### ACTA No. 01

Mesa de trabajo con el fin de establecer el alcance de Profundización en los componentes de Estructuras y Suelos del proyecto "OPTIMIZACIÓN HIDRÁULICA DEL SISTEMA MATRIZ DE DISTRIBUCIÓN DE AGUA POTABLE TRAMO LOMA ALTA A R9 DEL DISTRITO DE BUENAVENTURA", y establecer metodología de trabajo para lograr realizar los ajustes en el menor tiempo posible.

**Contenido de las Memorias de Cálculo**

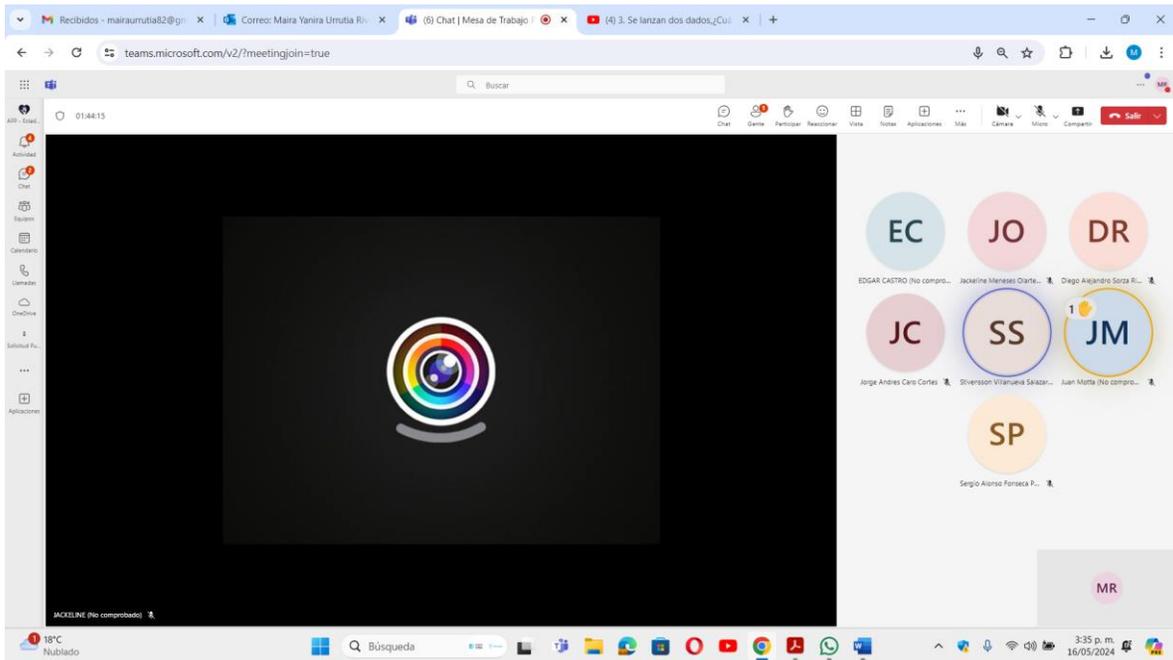
Memorias firmadas

11 tipos de cajas

Análisis de carga (no muy detallado)

Combinaciones de carga (las menciona, no las define)

Datos espectro de diseño NSR-10 (Se requiere espectro AIS 180-13)
